LIBERO CONSORZIO COMUNALE DI SIRACUSA

Determinazione. n. 1963 del 04/08/2025

Oggetto: SOCIETÀ "ENI REWIND S.P.A." - SEDE LEGALE A SAN DONATO MILANESE (MI), P.ZZA BOLDRINI N. 1 - SEDE DEGLI STABILIMENTI A PRIOLO GARGALLO, VIA LITORANEA PRIOLESE N. 39, CENSITA AL N.C.E.U. AL FGL 60, P.LLA 1133, DEL COMUNE DI PRIOLO GARGALLO. MODIFICA SOSTANZIALE DEL PROVVEDIMENTO DI ADOZIONE DELLA AUTORIZZAZIONE UNICA AMBIENTALE, DETERMINAZIONE DEL CAPO SETTORE N. 332 DEL 04/04/2017, RILASCIATA DAL SUAP DEL COMUNE DI PRIOLO GARGALLO CON PROVVEDIMENTO N. 10910 DEL 10/04/2017 E SUCCESSIVA MODIFICA SOSTANZIALE, DETERMINAZIONE DEL CAPO SETTORE N. 31 DEL 12/01/2024, RILASCIATA DAL SUAP DEL COMUNE DI PRIOLO GARGALLO CON PROVVEDIMENTO N. 8 DEL 07/05/2024.

PROVVEDIMENTO DI MODIFICA SOSTANZIALE DI AUTORIZZAZIONE UNICA AMBIENTALE EX D.P.R. N. 59 DEL 13 MARZO 2013.

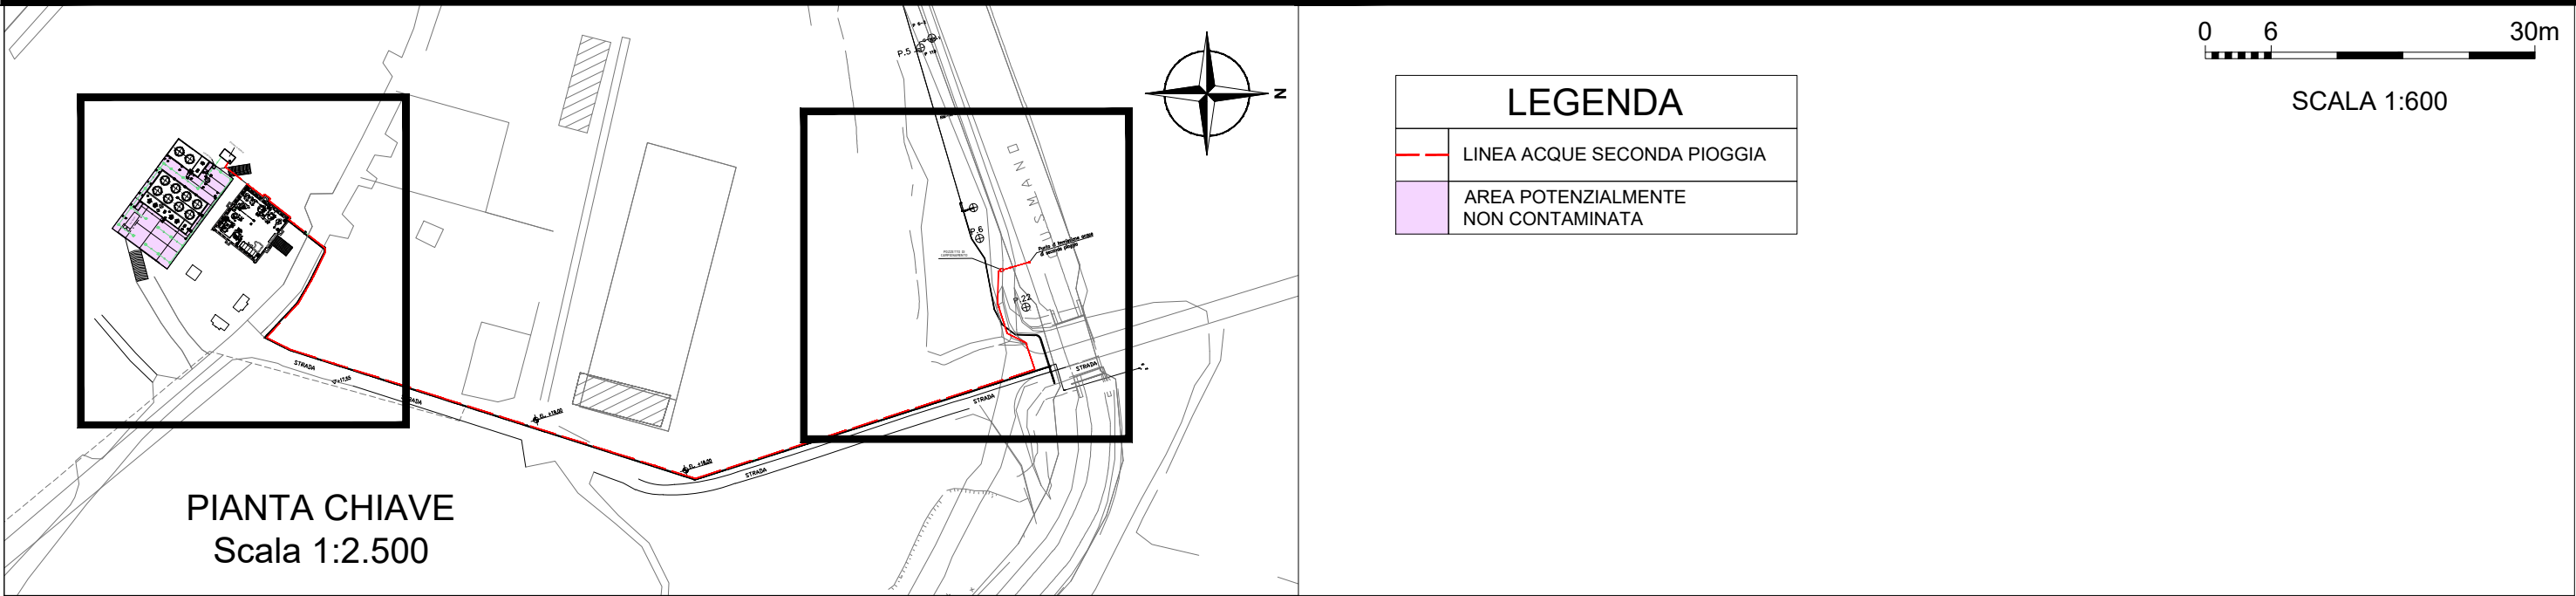
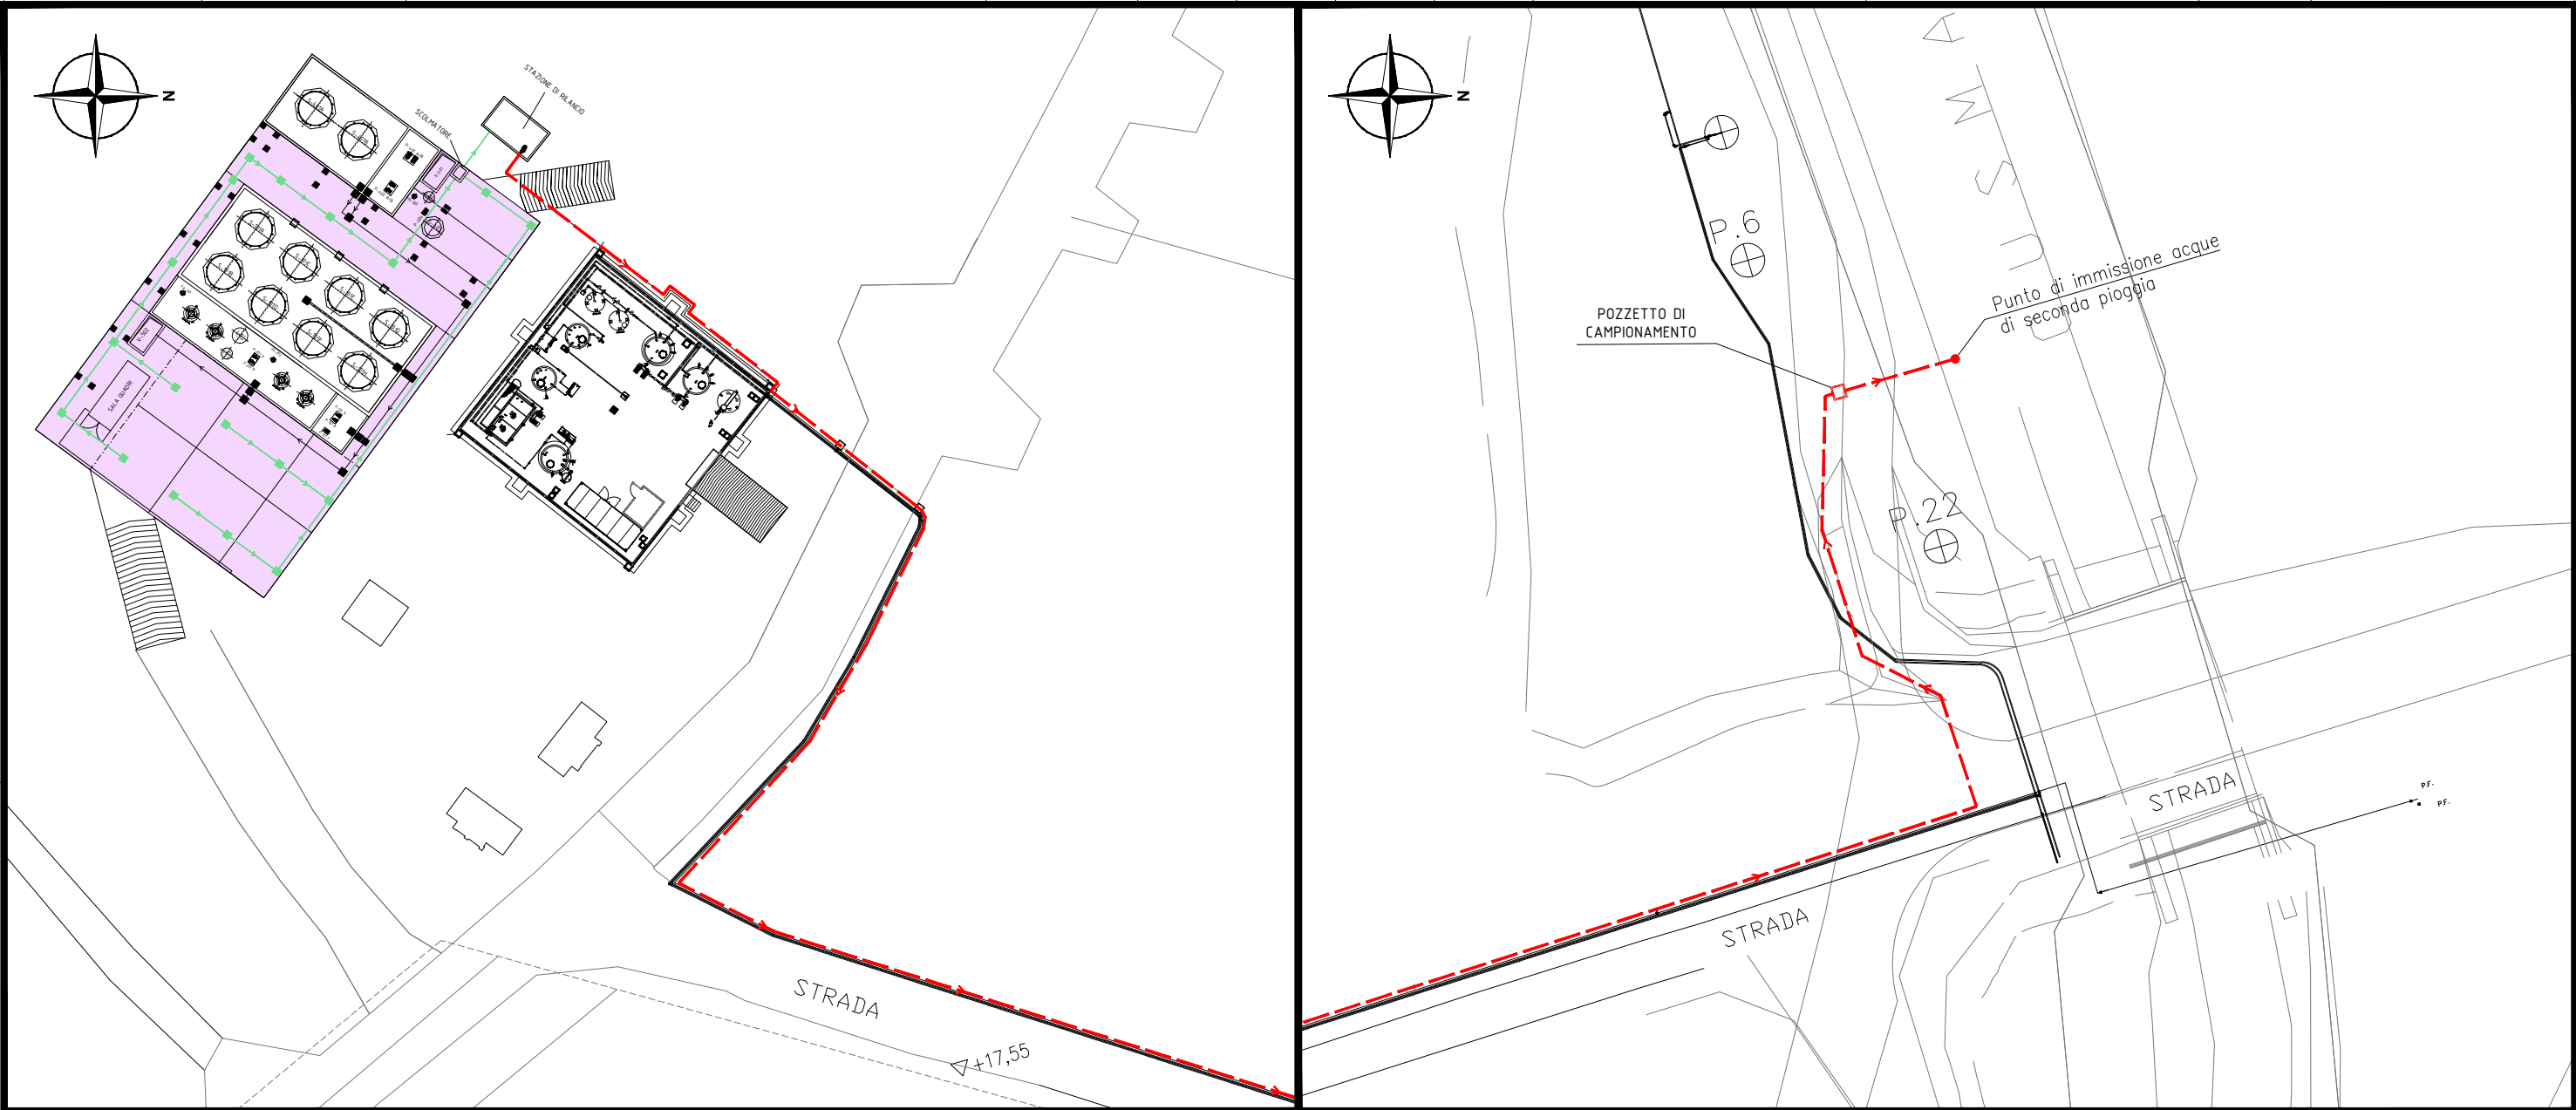
3 di prendere atto delle planimetrie relative alla raccolta e scarico delle acque meteoriche, delle acque di prima pioggia e di seconda pioggia facenti parte della documentazione tecnica acquisita con prot. gen. n. 11286 del 09/04/2025 **(All. D)**;
